質疑(応答記録)

公告No. : No.215 公告日 : 平成29年9月13日

工事名(件名) : 文化会館大規模改修工事

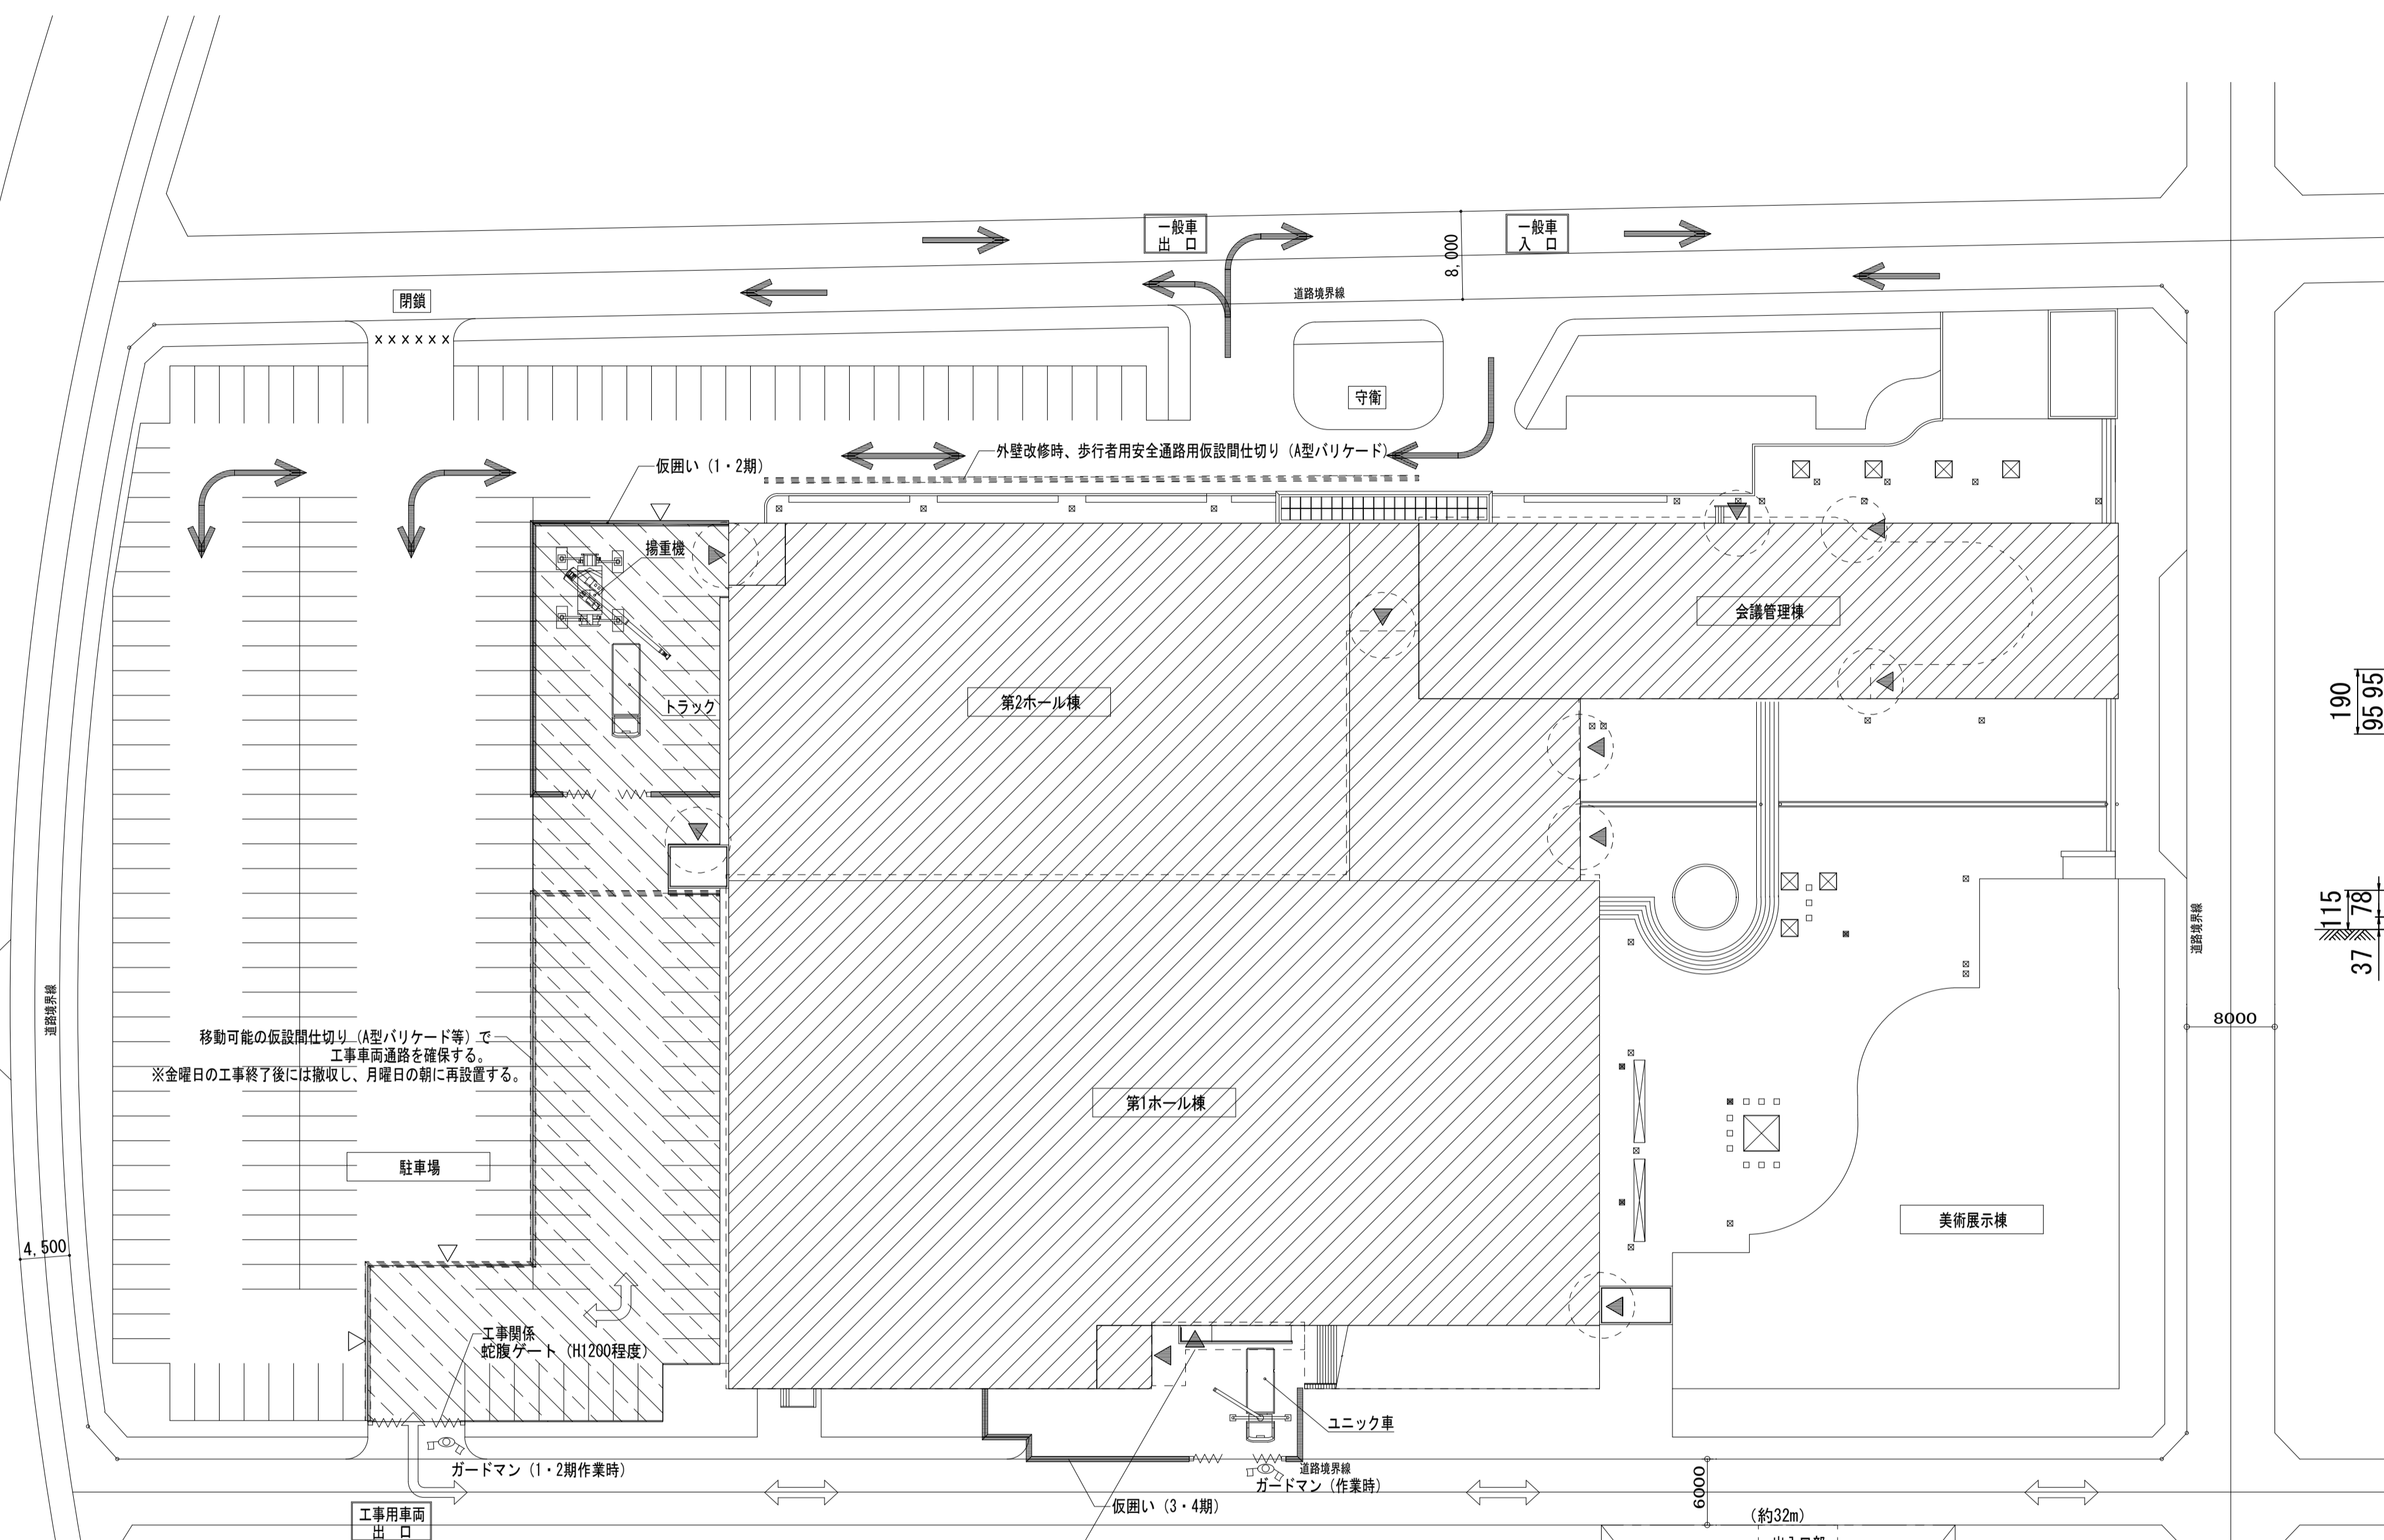
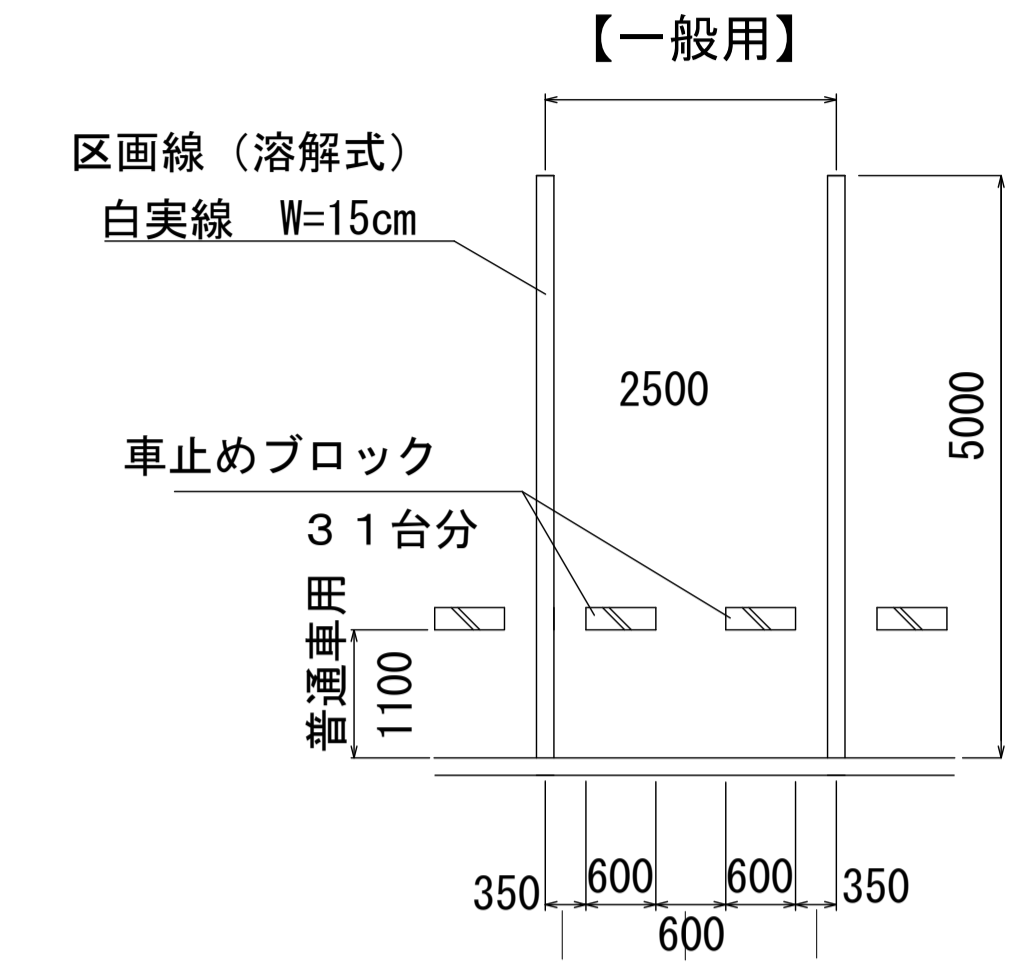
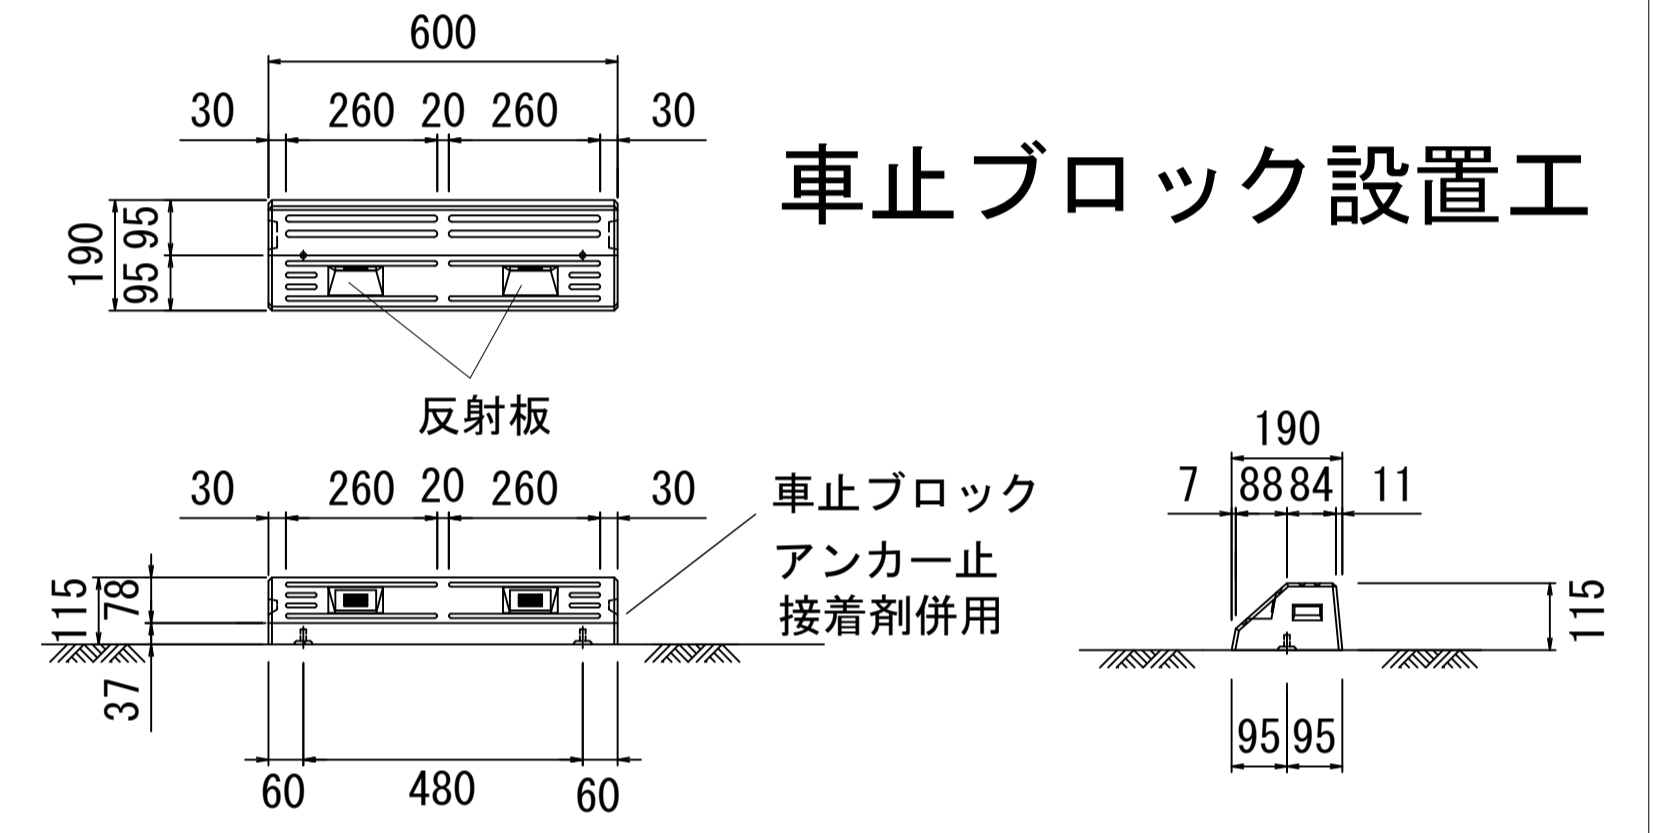
整理番号	質 疑 事 項	回 答
145	A-082図 竖樋改修詳細図(現況・改修後)に於いて、エントランスホール一部床仕上:磁器質タイル200角の撤去・復旧が発生しますが、磁器質タイルのメーカー・品番が不明です。ご指示下さい。	メーカーの指定はありません。使用材料承認願を提出のうえ、承認します。
146	A-082図 竖樋改修 詳細図(現況・改修後)に於いて、B部断面詳細図に引出し線で「既設スチールアングル四方枠 撤去・新設」とありますが、図示の撤去・新設範囲(網掛け範囲)は2辺のみとなっています。引出し線に記載ある4辺の撤去・新設としてよろしいですか。	よろしい。
(耐震改修 構造)		
147	PHR階X4通りY8通りの柱頭補強の有無が相違しています。 ・S-108・118図 PHR階床梁伏図・Y8通り軸組図 — あり ・S-110図 X4通り軸組図 — 無し ありを正としてよろしいですか。	よろしい。
148	S-133図 第2ホール補強詳細図に於いて、C部詳細図の新設B. PL-12の寸法が相違しています。 ・姿図 — B. PL-12×800×200 ・指示寸法 — B. PL-12×500×200 B. PL-12×800×200を正としてよろしいですか。	よろしい。
(耐震改修 外部)		
149	A-110図 耐震改修 立面図に於いて、鉄骨補強新設に伴い、外壁吹付タイルの撤去が必要ですが、撤去範囲は、ベースプレート+片側50mm程度としてよろしいですか。	よろしい。
(外構その他工事 外構)		
150	A-124図 仮設計画図1(参考)において、アスファルト舗装撤去・復旧範囲がありますが、路盤の仕様・厚さが不明です。路盤の仕様・厚さは、RC-40・T150としてよろしいですか。	図A-124については、別添のとおりとする。

整理番号	質 疑 事 項	回 答
151	A-124図 仮設計画図1(参考)において、アスファルト舗装の構成及び厚さに「車道部の基層有り 基層50mm表層30mm」とありますが、基層の仕様が不明です。基層の仕様は、粗粒度アスファルト混合物(20)としてよろしいですか。	図A-124については、別添のとおりとする。
152	A-124図 仮設計画図1(参考)に於いて、駐車場の白線引きの復旧が必要になりますが、仕様が不明です。白線引きの仕様は、W150・溶融式としてよろしいですか。	図A-124については、別添のとおりとする。
153	A-124図 仮設計画図1(参考)に於いて、車止めの撤去復旧の有無が不明です。車止めの撤去復旧範囲は、改修対象建物北側とし、既製品・アンカー止め程度としてよろしいですか。	図A-124については、別添のとおりとする。
154	A-124図 仮設計画図1(参考)に於いて、第2駐車場にアスファルト舗装復旧とありますが、断面が不明です。アスファルト舗装撤去・新設範囲と同一断面としてよろしいですか。	図A-124については、別添のとおりとする。
155	A-124図 仮設計画図1(参考)に於いて、第2駐車場に「※使用后、切込砕石C-40による整地転圧」とありますが、厚さが不明です。切込砕石C-40の厚さはT50としてよろしいですか。	図A-124については、別添のとおりとする。
156	A-124図 仮設計画図1(参考)に於いて、第2駐車場に「トラロープ+金属杭による駐車区域の復旧」とありますが、駐車区画の配列が不明です。ご指示下さい。	図A-124については、別添のとおりとする。
	(設備)	
157	特M-01図「石綿含有分析調査 定性分析により石綿が含有されている場合は、定量分析を実施する。」と記載有りますが、調査費を見込むものと考えて宜しいですか。	よろしい。 石綿が含有されている場合の定量分析は、定性分析の結果を見て別途協議によることとする。

アスファルト舗装 撤去・新設範囲	路盤は既設利用とする。撤去により乱れた路盤材を補充の上転圧すること。(復旧路盤仕様はC-40)
アスファルト舗装		
構成及び厚さ	・車道部の基層なし 基層 - 表層 50mm (22.4.2)	
	・車道部の基層有り 基層 50mm 表層 30mm	
	・歩道部 基層 - 表層 30mm	
配合その他 (22.4.4)		
加熱アスファルト混合物等の種類 (表22.4.6)		
基層	◎粗粒度アスファルト混合物 (20)	
表層	◎粗粒度アスファルト混合物 (13) 又は密粒度アスファルト混合物 (13F)	
	・細粒度アスファルト混合物 (13) 又は細粒度ギャップアスファルト混合物 (13F)	
試験練り	・行う ※行わない	
シーコート	・行う ※行わない (22.4.5)	
切取り試験	◎行う ※行わない (22.4.6)	
平坦性	※通行に支障となる水たまりを生じない程度	
アスファルト混合物の抽出試験	・行う ◎行わない

出入口部
アスファルト舗装復旧
(路盤 C-40 T=15.0)
(表層 T=5.0 密粒度アスコン (13))
7.2m x 7.5m

※使用後、切込砕石C-40 (T=5.0程度) による整地転圧
トラロープ+金属杭による駐車区域の復旧
(W2.0m x L5.0mの駐車区画 61台分)
